女川原子力発電所原子力事業者防災業務計画の読み替えについて（連絡）

女川原子力発電所原子力事業者防災業務計画 読み替え表

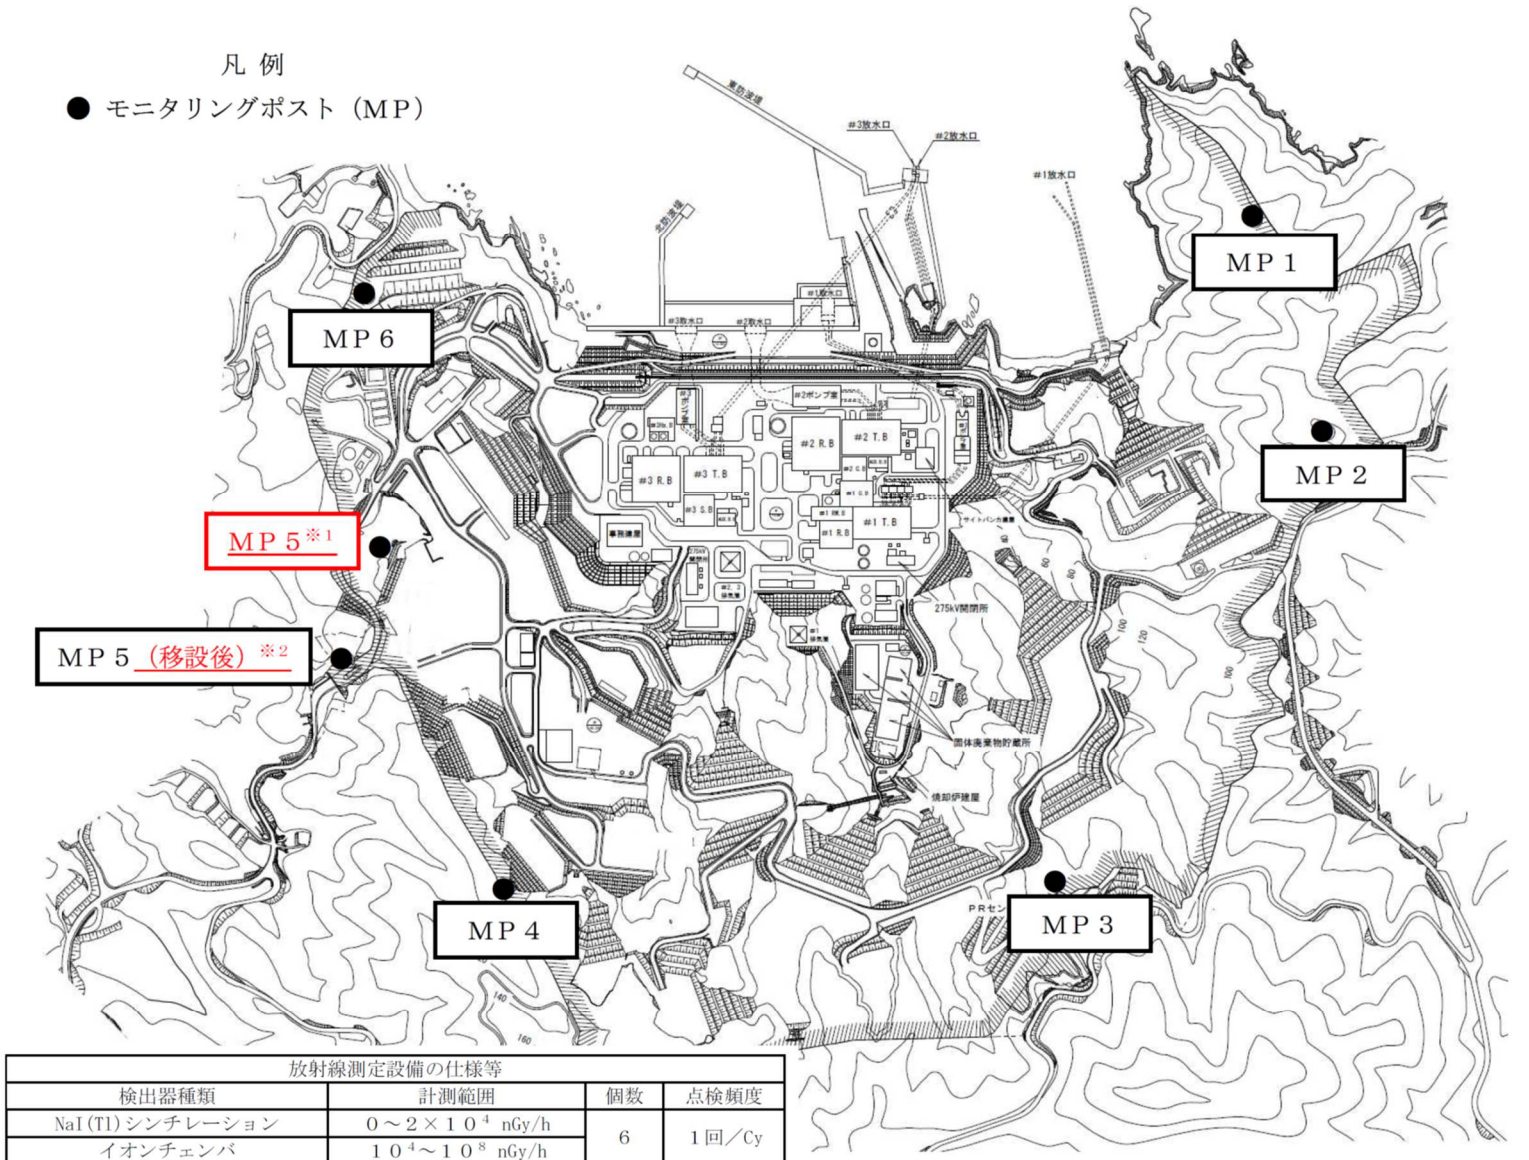
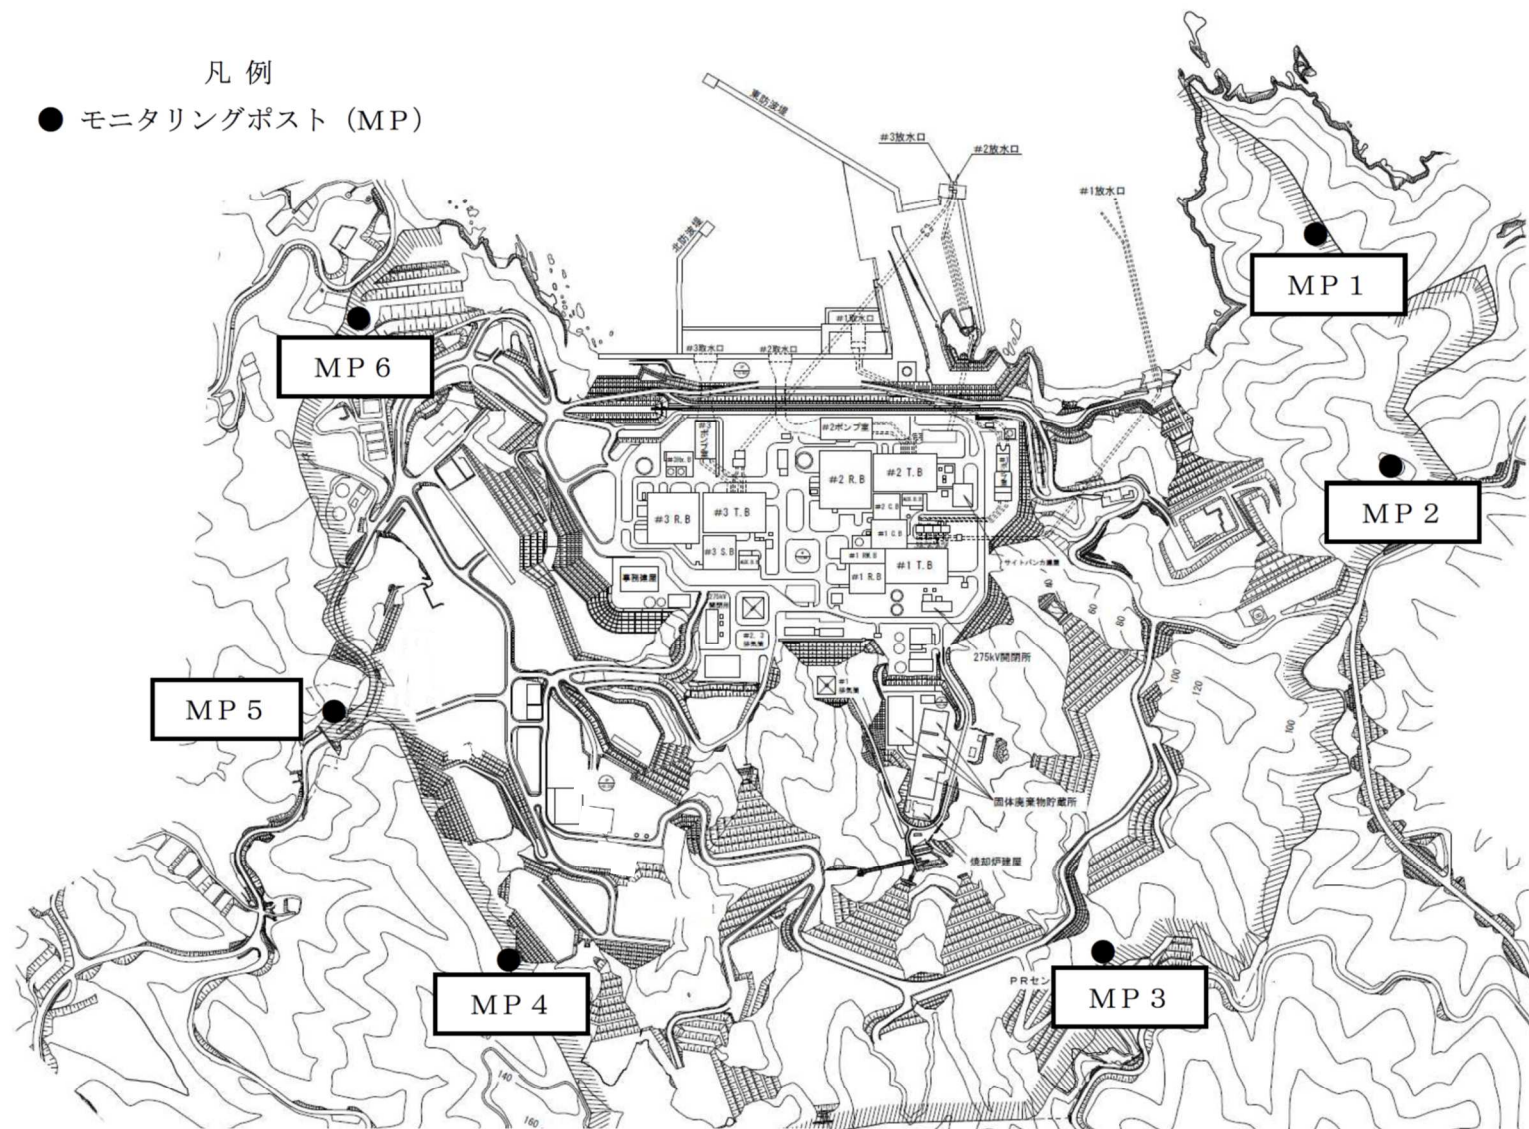
弊社より2023年3月30日付けで届け出ました「女川原子力発電所原子力事業者防災業務計画」について、11月21日に女川原子力発電所の放射線測定設備（モニタリングポスト No.5）を移設し、敷地境界付近の放射線量の測定を開始したことから、記載内容の一部を変更いたします。

検出器種類	計測範囲	個数	点検頻度									
NaI (Tl) シンチレーション	0 ~ 2 × 10 ⁴ nGy/h	6	1回/Cy									
イオンチェンバ	10 ⁻⁴ ~ 10 ⁸ nGy/h											
理 由	▶ 移設後のMP 5の適用開始に伴う修正
